改善箇所説明図

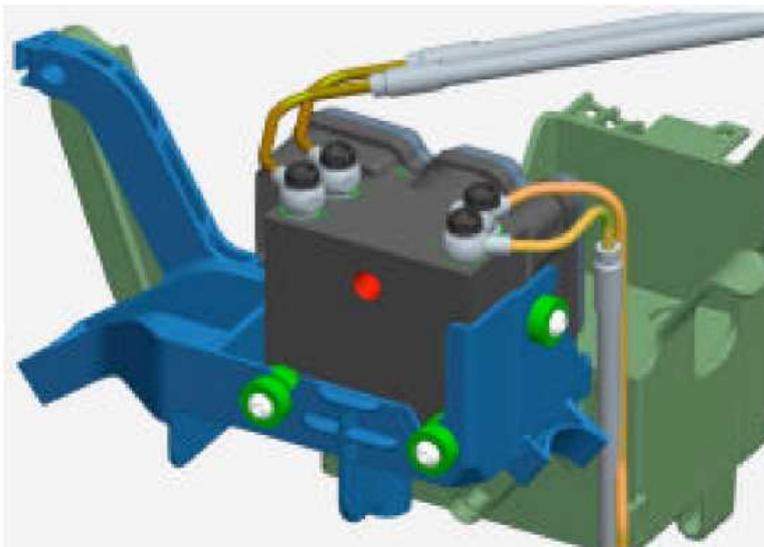
不具合箇所

ブレーキフルードの成分が不適切なため、経年劣化により大気中の水分を吸収しやすくなるものがある。そのため、ブレーキフルードがゲル状に変化し、ABSユニットの加圧バルブに詰まり、加圧バルブが戻りきらないことによりキャリパーへのブレーキ液圧が上がらず、最悪の場合、ブレーキが効かなくなるおそれがある。

全車両、ブレーキフルードを良品と交換する。

フレームヘッド部に外-2701 のステッカーを貼付する。
